Modulo per la presentazione delle osservazioni per i piani/programmi/progetti sottoposti a procedimenti di valutazione ambientale di competenza statale

ID: Codice procedura (ID_VIP/ID_MATTM):10844

Impianto per la produzione di energia elettrica da fonte eolica, costituito da 6 aerogeneratori della potenza complessiva di 37,2 MW, un sistema di accumulo da 25 MW e relative opere connesse in località "Rempillo" nel comune di Pitigliano (GR).

TESTO DELLE OSSERVAZIONI

Immagine n. 4 Situazione di saturazione da impianti FER nella provincia di Viterbo. Non sono riportati gli impianti fotovoltaici e agrivoltaici che hanno inciso per buona parte nel cumulo di impianti FER per superare già nel 2023 gli obiettivi del PNIEC assegnati alla Regione Lazio per il 20230.

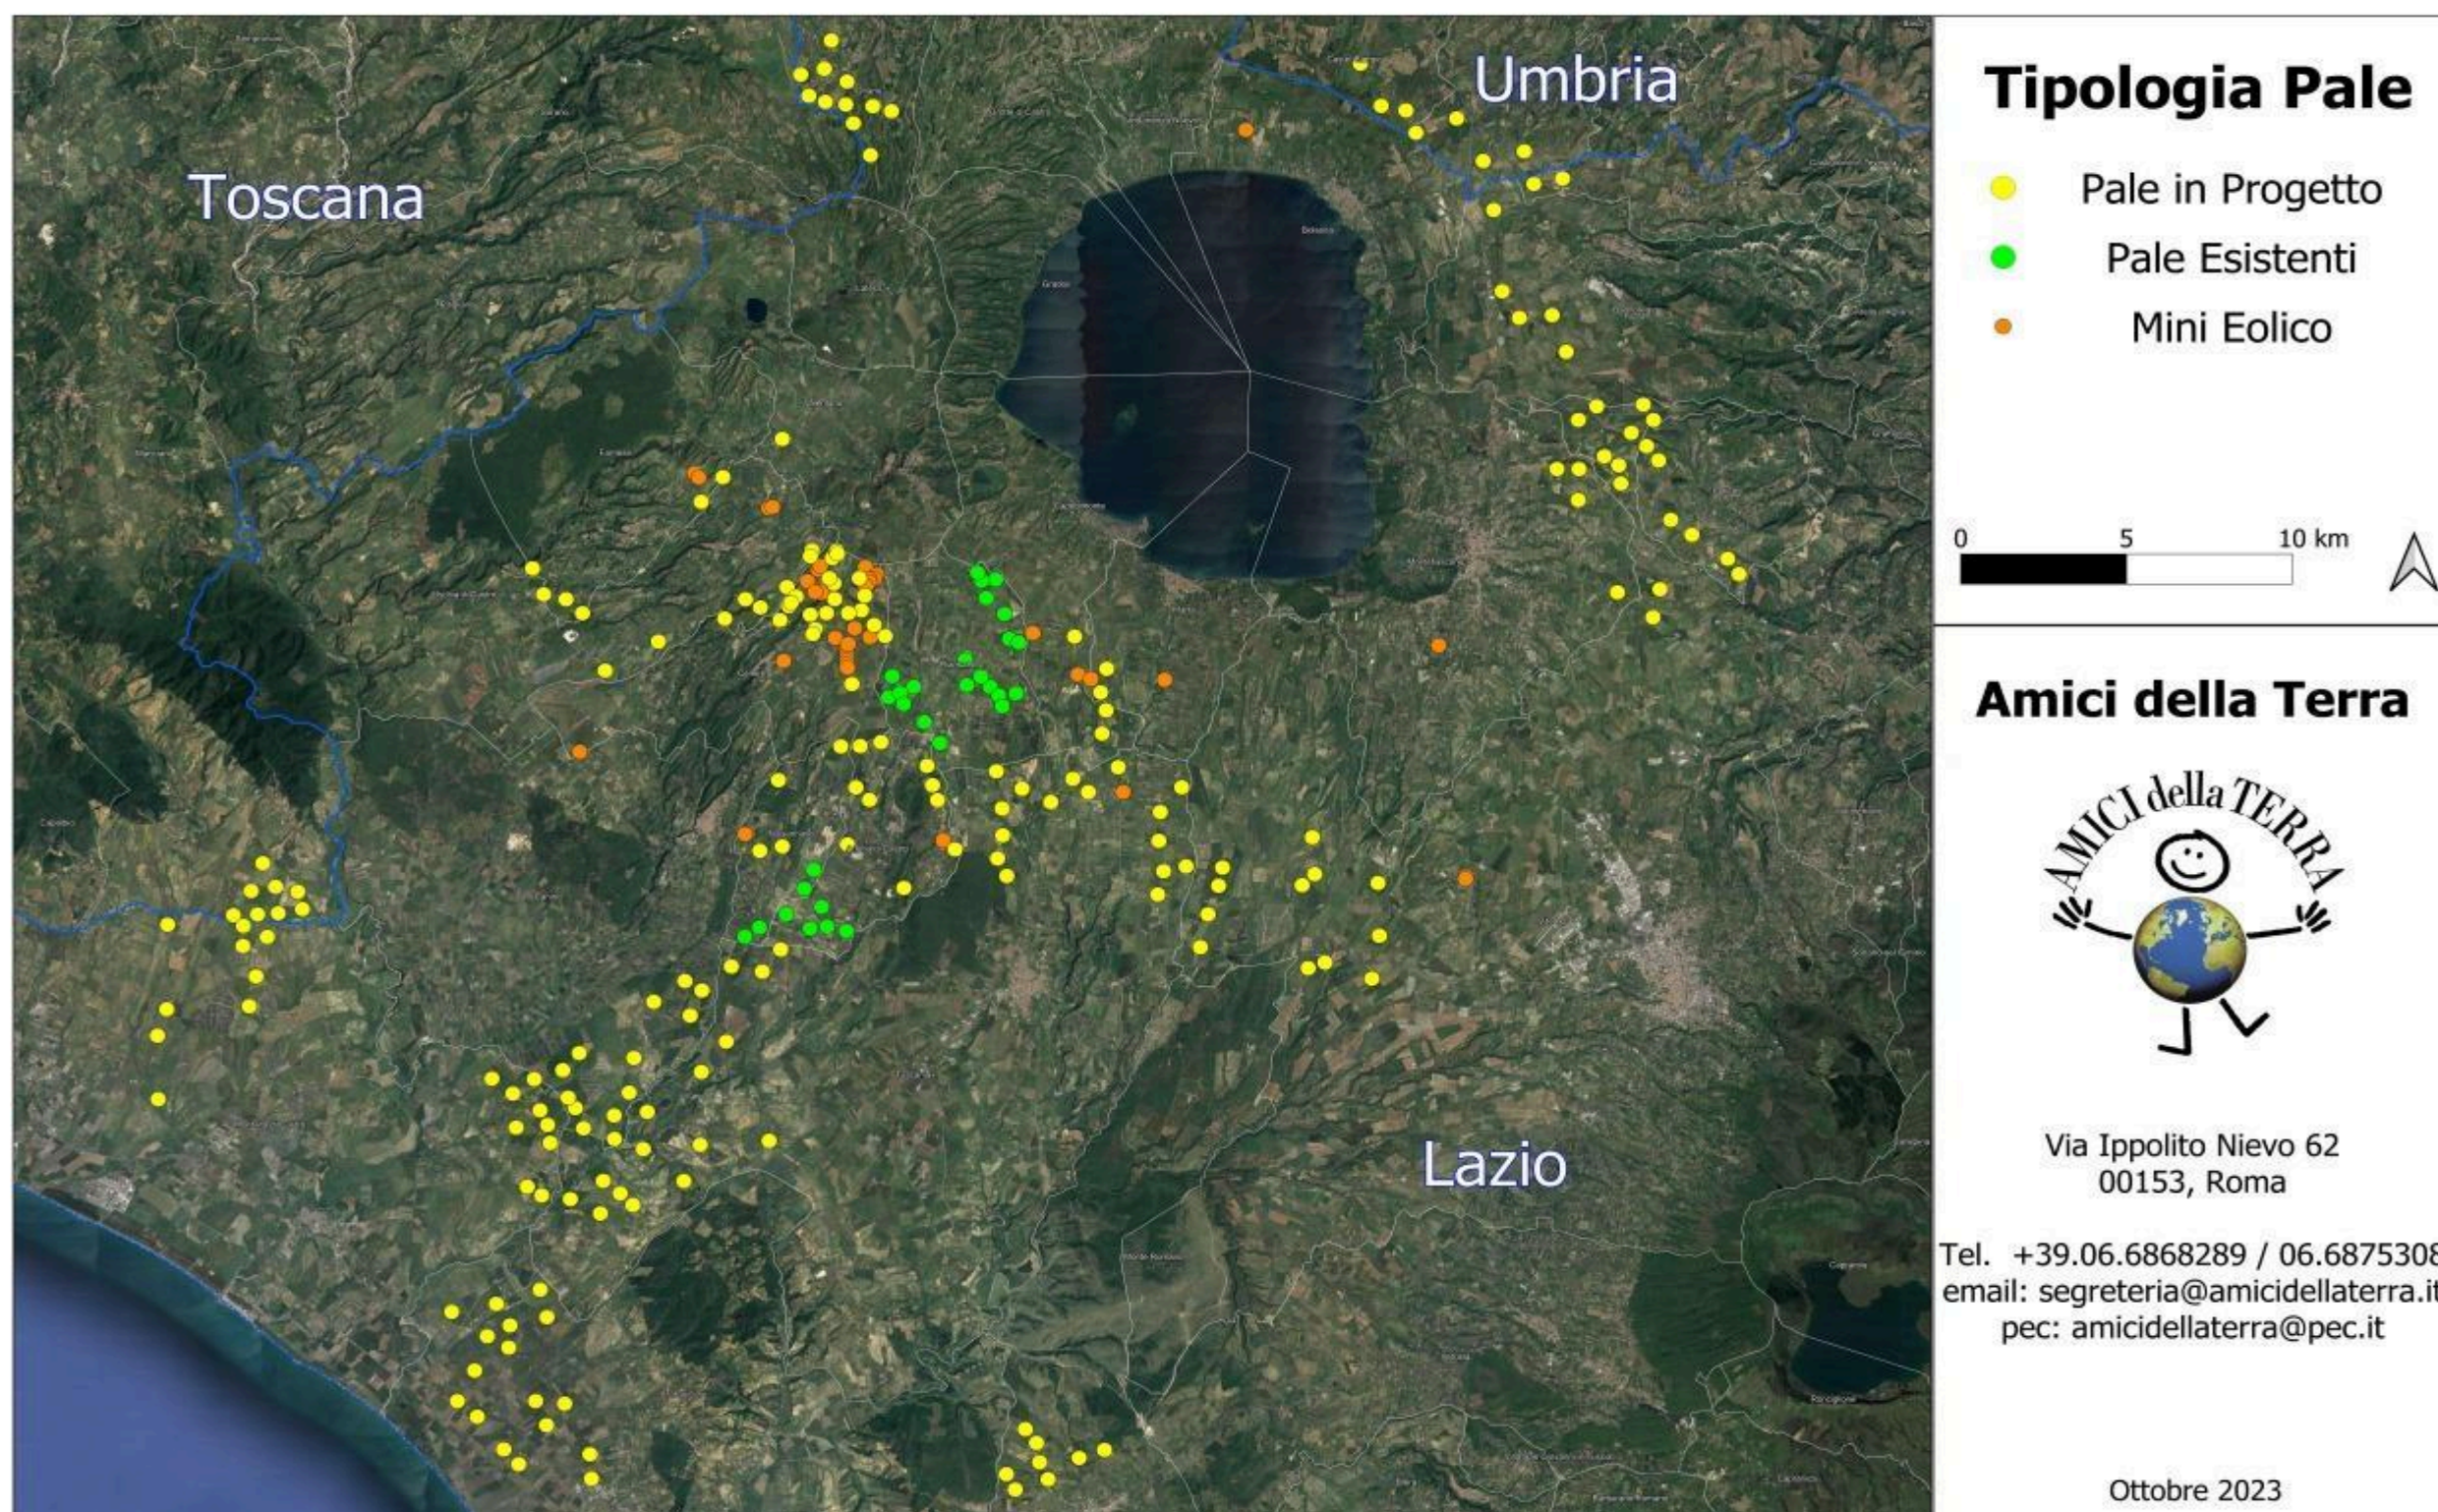
nn. 1 e 2 e crea anche degli impatti negativi anche sui beni naturalistici come verrà dettagliato nell'Osservazione n. 4. Inoltre andrebbe a sommarsi al già enorme cumulo di impianti eolici e fotovoltaici e geotermici che già creano una elevata criticità ambientale nella provincia di Viterbo e interferiscono anche con il territorio toscano come si può vedere dalle immagini nn. 4 e 5 dell'Allegato n. 1.
